**REALIZZAZIONE DEL PERCORSO CICLOPEDONALE TRATTO DI COMPETENZA DI GANDINO, A
COMPLETAMENTO DEL PERCORSO CICLOPEDONALE DELLE CINQUE TERRE DELLA VAL GANDINO
LOTTO 1**

PROGETTO ESECUTIVO

RECEPIMENTO OSSERVAZIONI CONFERENZA DI SERVIZI

ALLEGATO 02.4

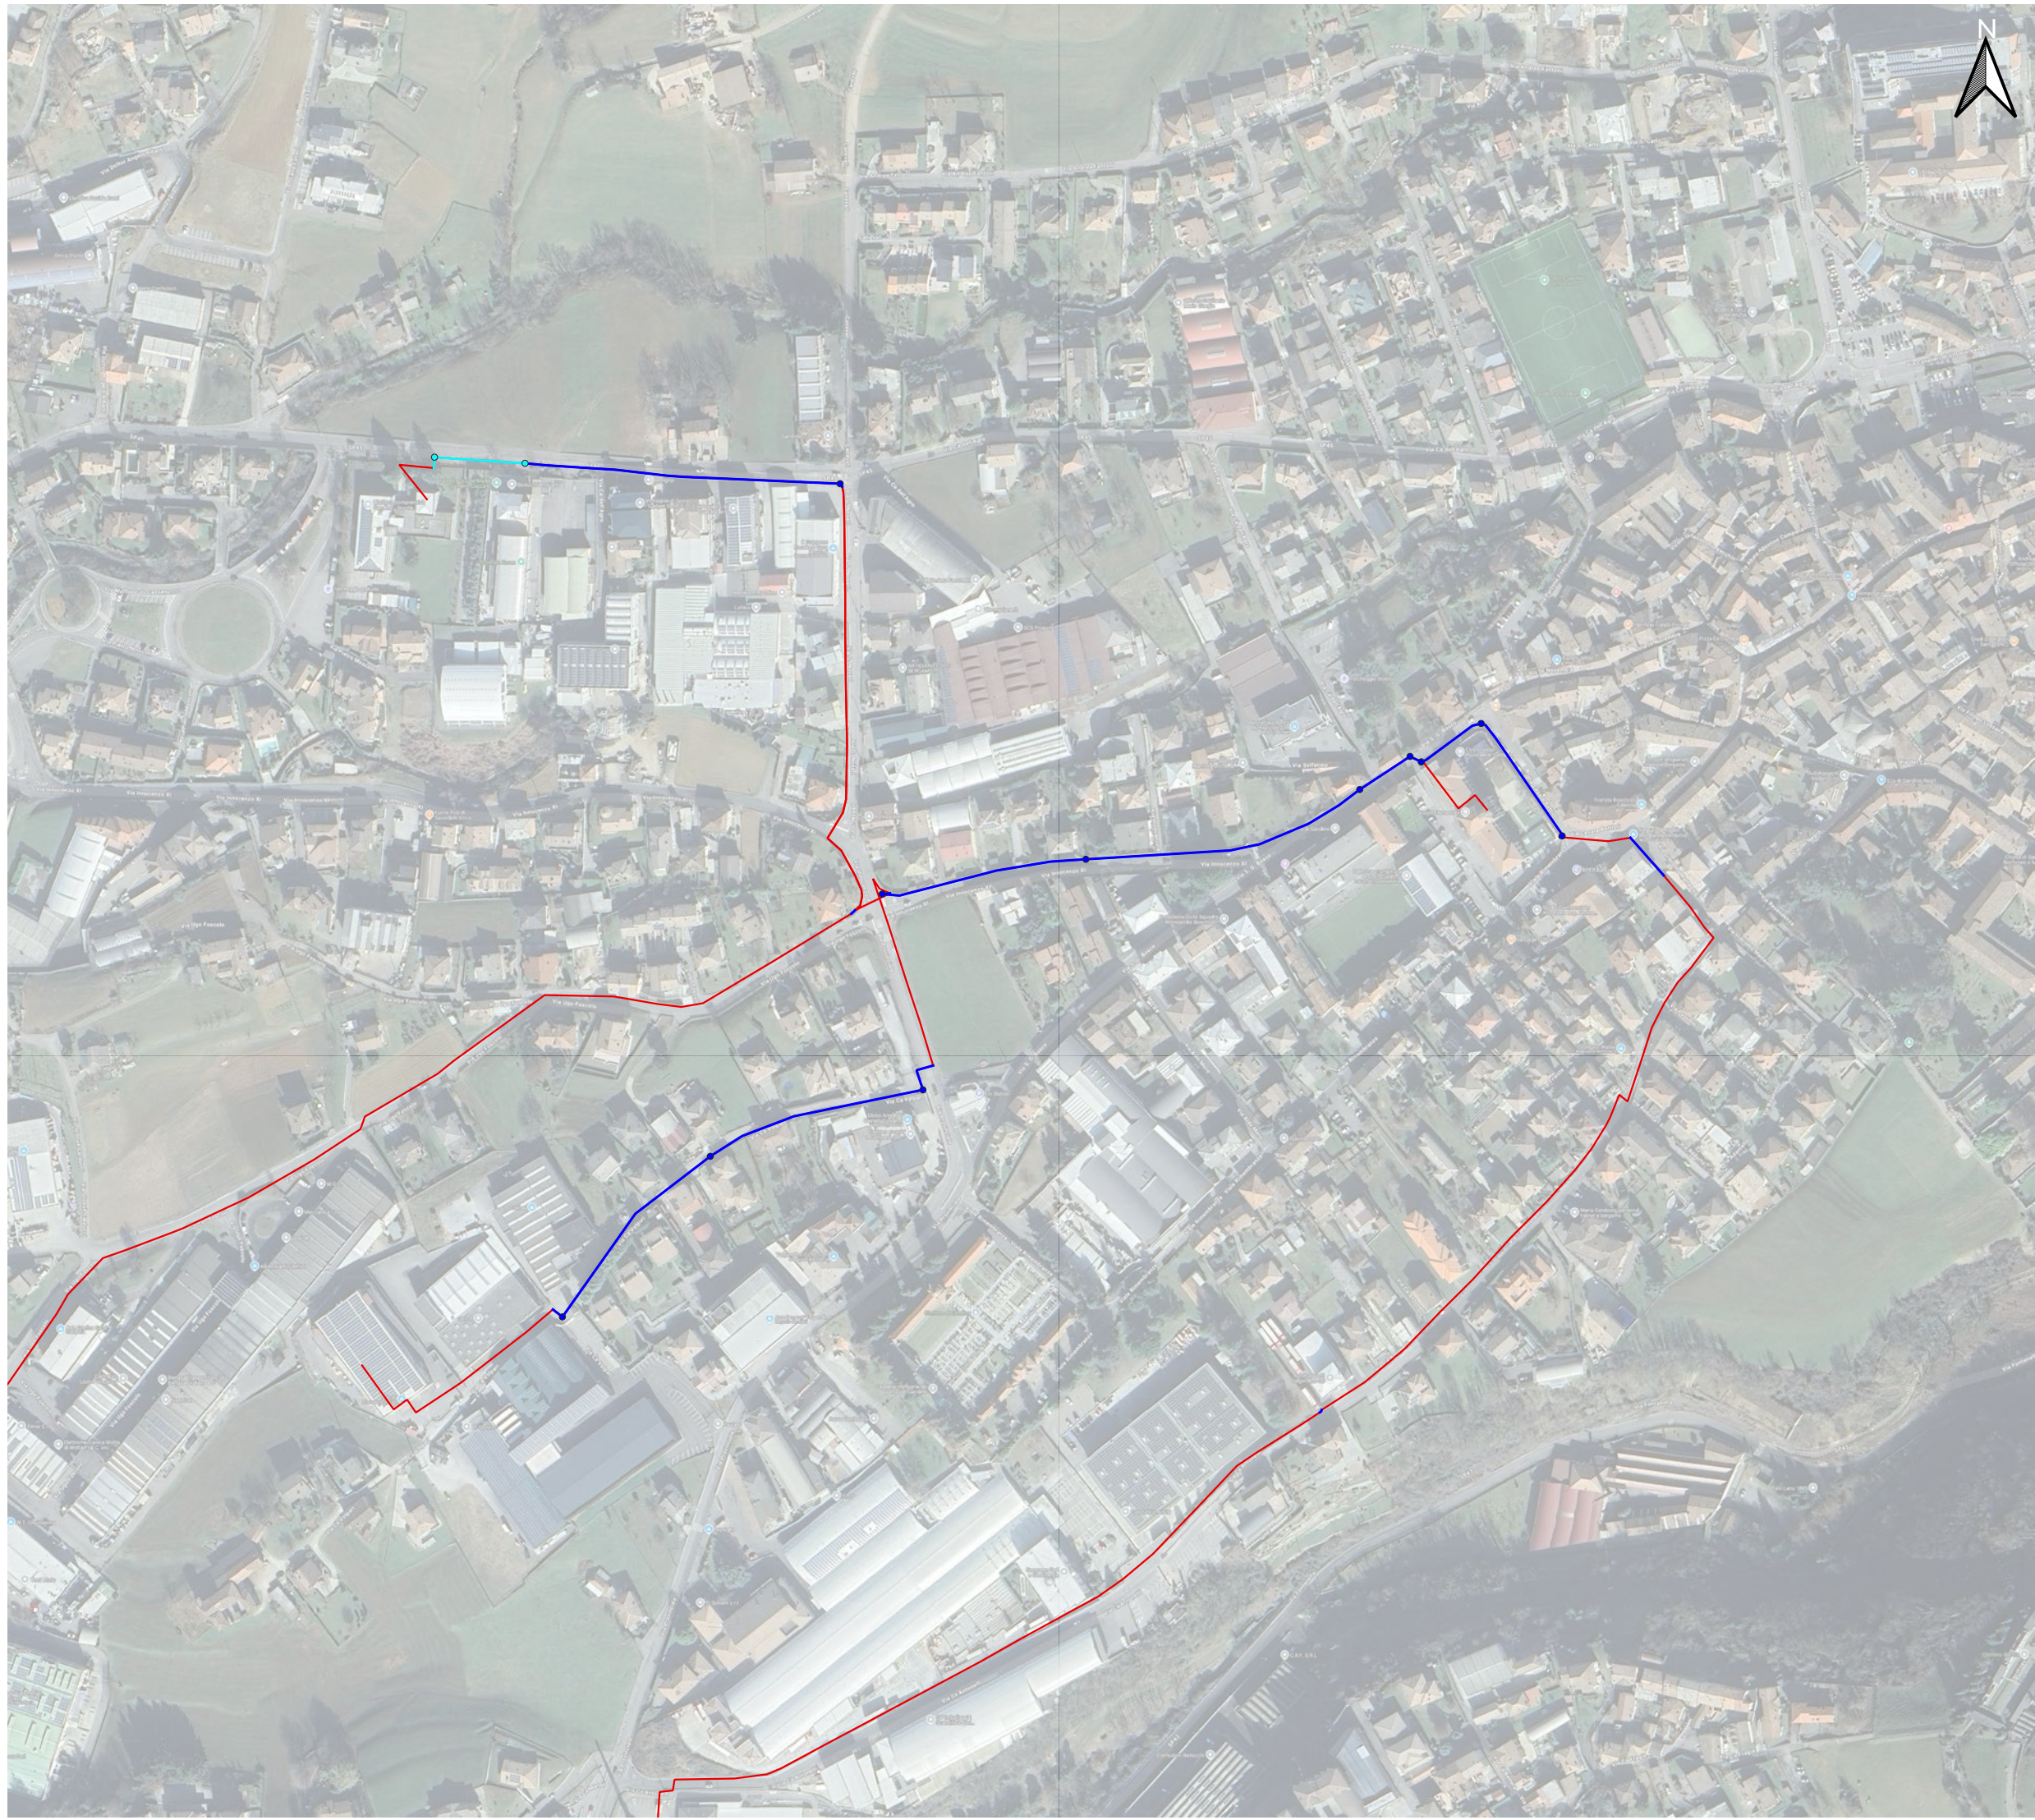
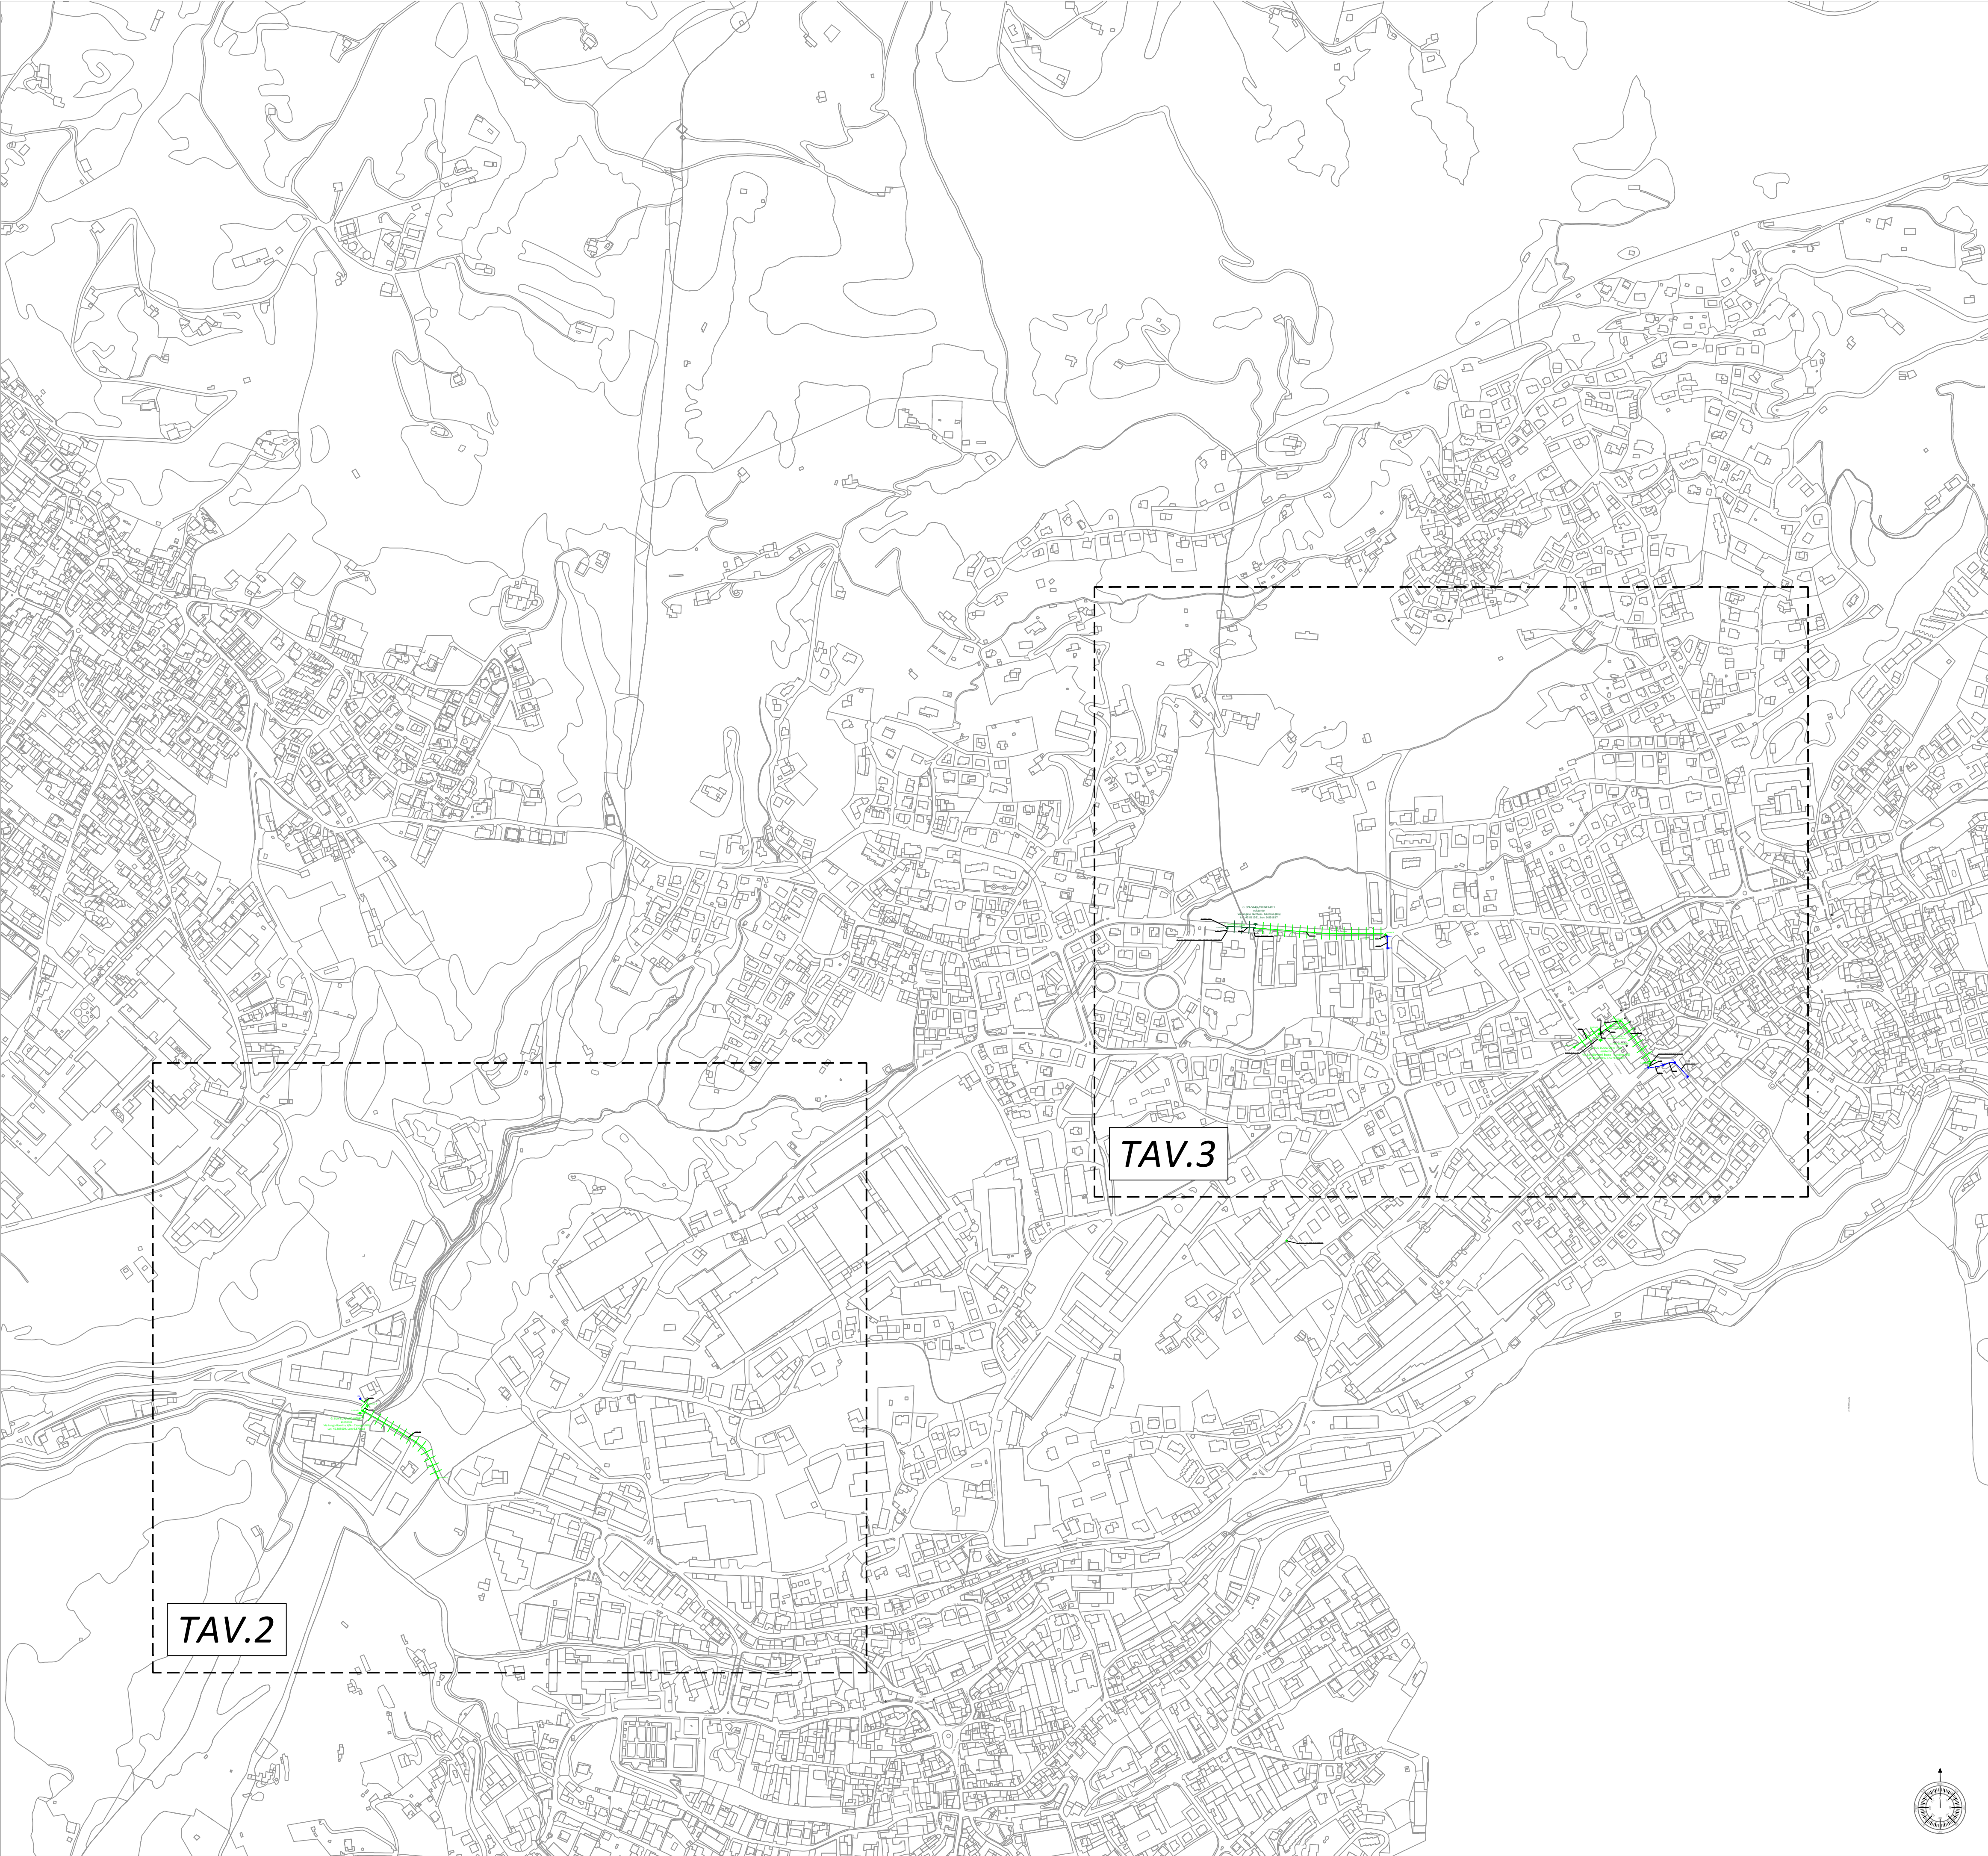
1. TAVOLA 2: Tra IP1 e P.Intred 2, il Comune dovrà posare un tubo corrugato, come da nota evidenziata in tavola, si prescrive scavo a mano passando sotto la tubazione di Intred, posata a circa 30,00 cm da profondità

2. TAVOLA 3: Pozzetto P.Intred 1, laddove necessario il Comune provvederà a posare un anello di rialzo in CA del nostro chiusino (così come descritto in tavola)

3. TAVOLA 3: Tratte P1 - P.Intred 8 e P.Intred 8 - P.Intred 9, così come descritto in tavola è stato valutato che la sovrapposizione del cordolo in punti minimi sopra la minitrincea non arreca danni all'infrastruttura di Intred e non ne pregiudica il futuro utilizzo

4. TAVOLA 3: Tratta P.Intred 5 - P1, dato che il pozzetto sede di giunto BOS-BOS/a/00è geolocalizzato dove sorgerà il cordolo, il Comune come descritto in tavola provvederà a spostare l'intero pozzetto verso il pozzetto P1, in modo da farlo risultare sulla futura pista ciclabile; chi eseguirà i lavori dovrà evitare di piegare il tubo corrugato esistente che contiene n°3 minutubi

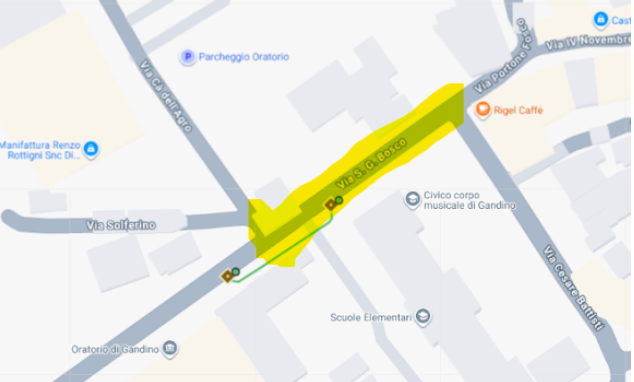
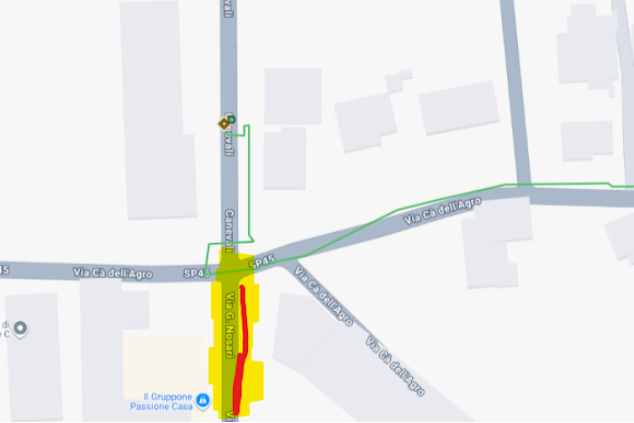
Come da sopralluogo eseguito in data 05/11, in cui si sono rilevate due interferenze (vedi screen sotto), confermiamo che si tratta solo di infrastruttura libera da cavi predisposta per futuri collegamenti, quindi è possibile procedere con le opere in oggetto, con l'unica indicazione che una volta completati i lavori tutte le infrastrutture smantellate siano poi ricollocate e connesse come dà stato attuale.
